シリコン障害とデータシート説明

お客様が受け取ったAVR128DB28/32/48/64デバイスはこの資料で記述される異常を除き、現在のデバイスのデータシート (www.microchip.com/DS40002247) に対して機能的に一致します。この資料で記述される障害はAVR128DB28/32/48/64デバイスの将来の改訂で処置されるかもしれません。

図34-1. DAC構成図

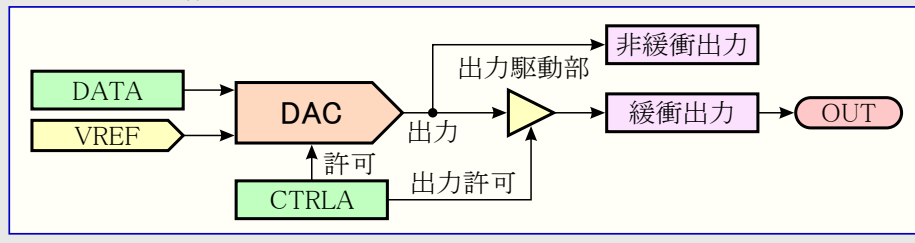
次のようにDAC周辺機能の構成図と「DAC出力」副項の明確化が行われました。

1. 構成図は出力信号配線(緩衝/非緩衝)に対する明確化で格子され、元の構成図を置き換えます。
2. 34.3.2.3.(内部周辺機能用供給もととしてのDAC)と34.3.2.4.(ピンでのDAC出力)の部分は「34.3.2.3 DAC出力」項によって置き換えられます。

34.3.2.3. DAC出力

DACはピンへの出力として、下表の周辺機能への入力として使うことができます。

DACの非緩衝アナログ出力は制御A(DACn.CTRLA)レジスタのDAC許可(ENABLE)ビットが'1'を書かれる時に他の周辺機能へ内部的に接続されます。DAC非緩衝アナログ出力だけが使われる時は、DACn.CTRLAの出力緩衝部許可(OUTEN)ビットを'0'にすることができ、ピンを他の周辺機能によって使われるように自由にします。

DACの緩衝アナログ出力は制御A(DACn.CTRLA)レジスタの出力緩衝部許可(OUTEN)ビットに'1'を書くことによって許可することができます。DACに使われるピンはPORT周辺機能で禁止された入力を持たなければなりません。DAC出力緩衝部の駆動能力については「電気的特性」章を参照してください。

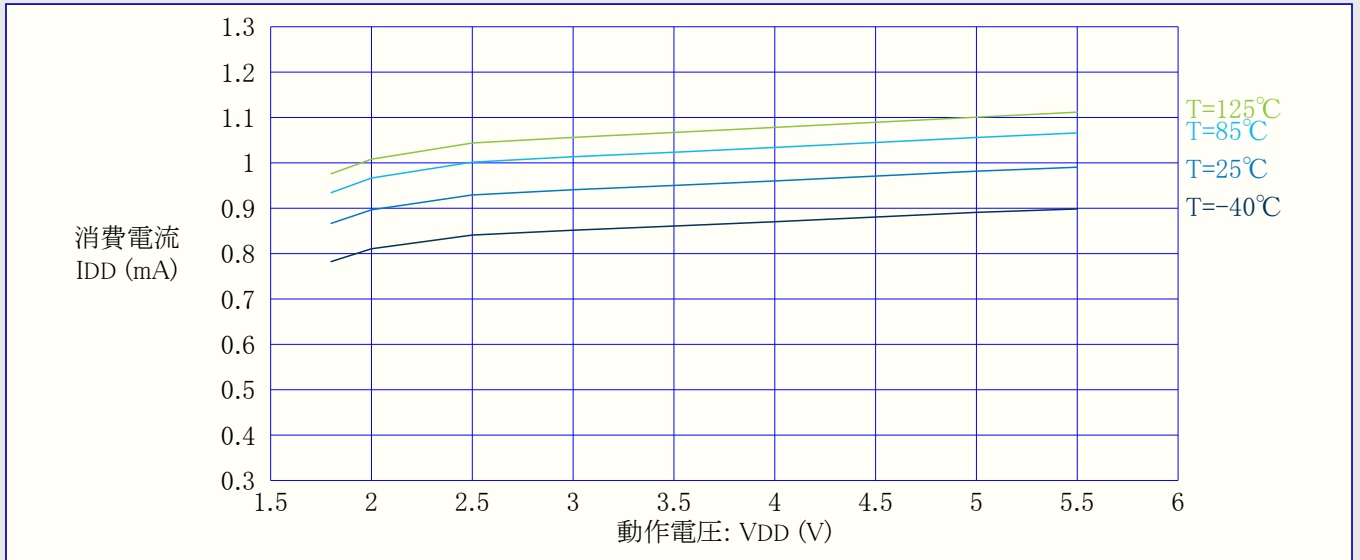
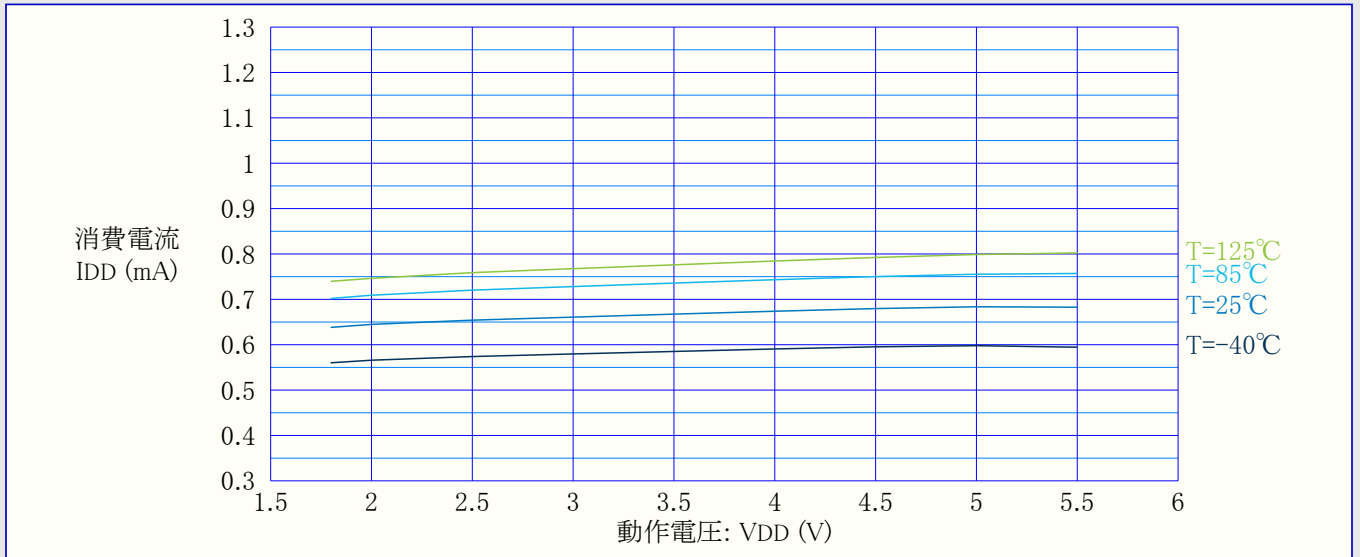
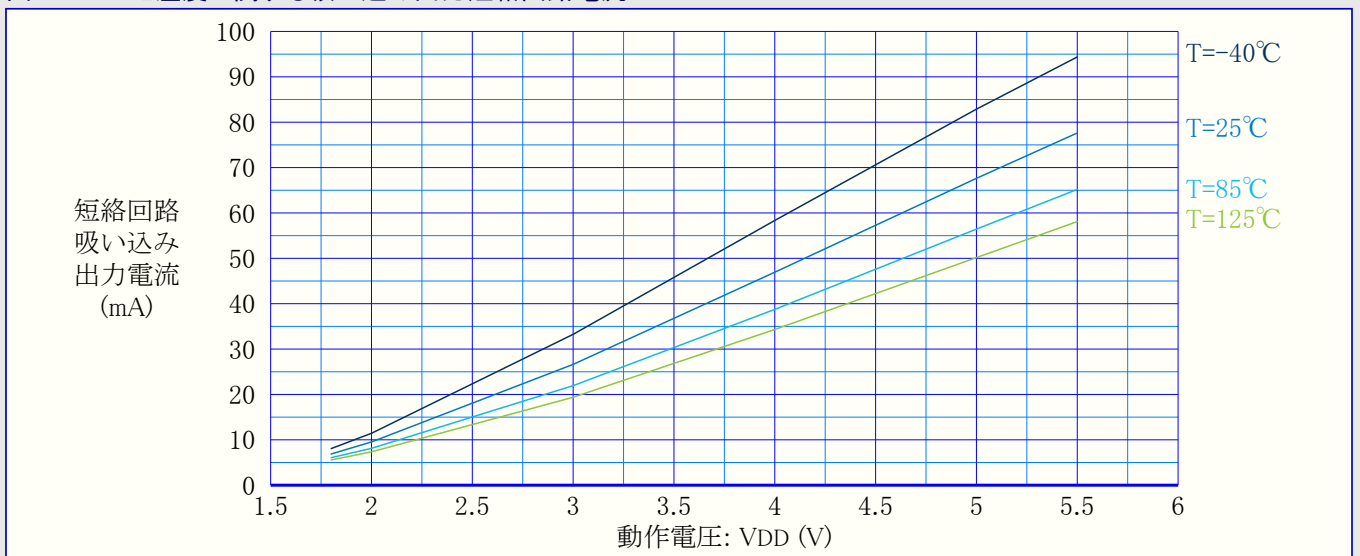
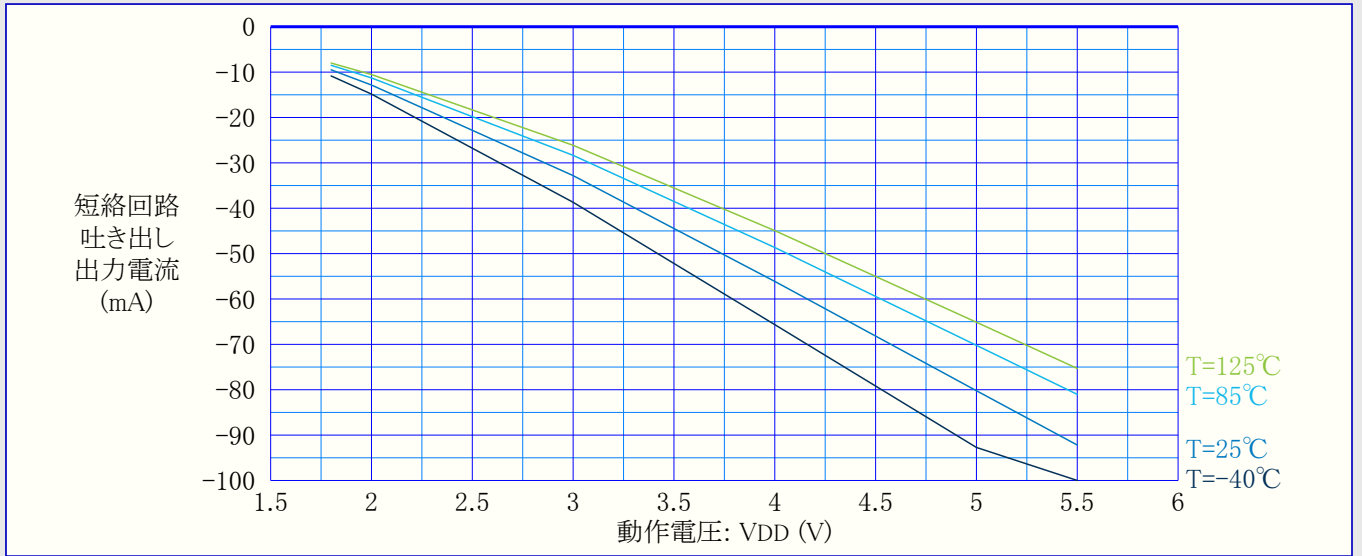
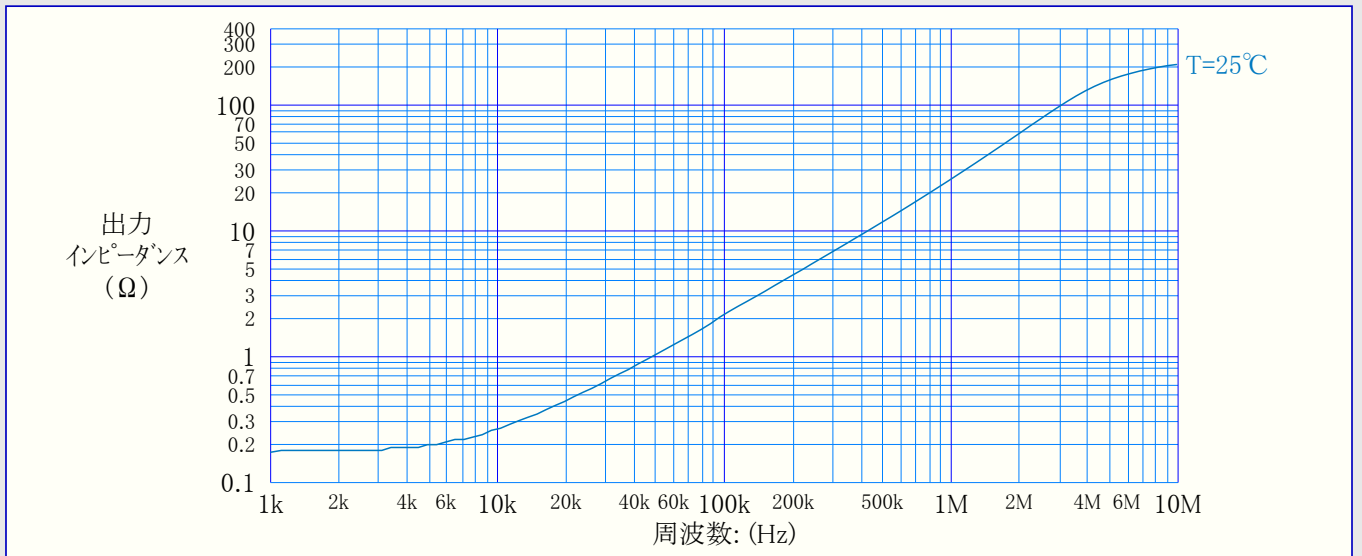
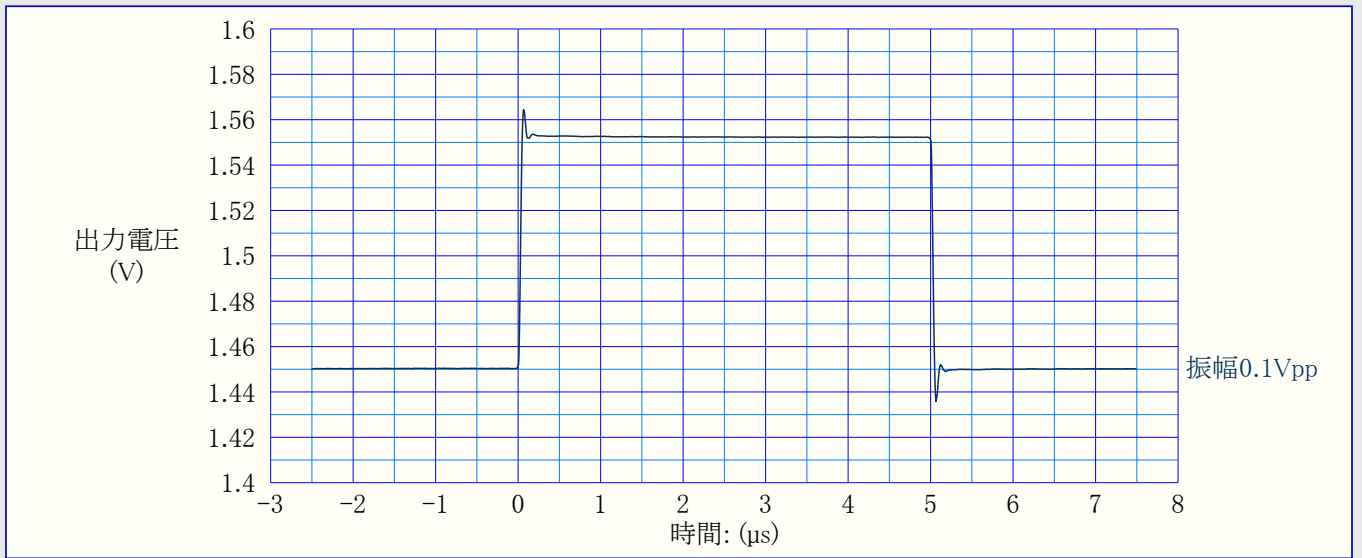
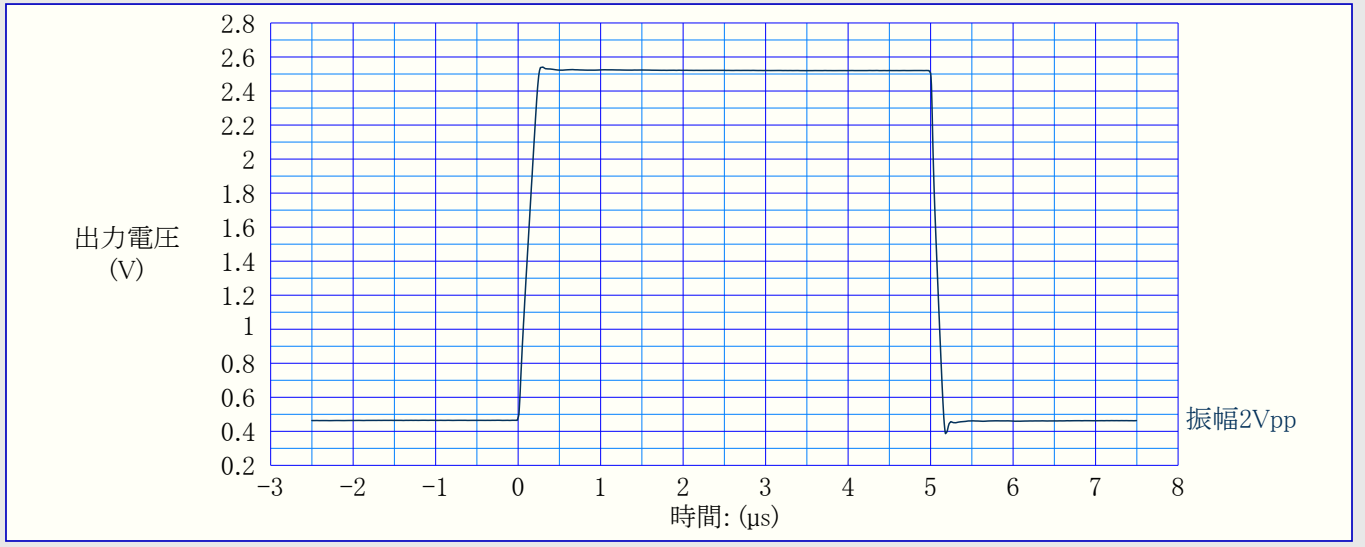
以下のいくつかの追加図面は代表特性のOPAMP項に追加されます。

- IRSEL='0'でのVDDと温度に関するIDD
- IRSEL='1'でのVDDと温度に関するIDD
- VDDと温度に関する吸い込み出力短絡回路電流
- VDDと温度に関する吐き出し出力短絡回路電流
- 3Vと25°Cでの周波数に関する出力シンピーダンス
- VDD=3Vでの小信号非反転パルス応答
- VDD=3Vでの大信号非反転パルス応答
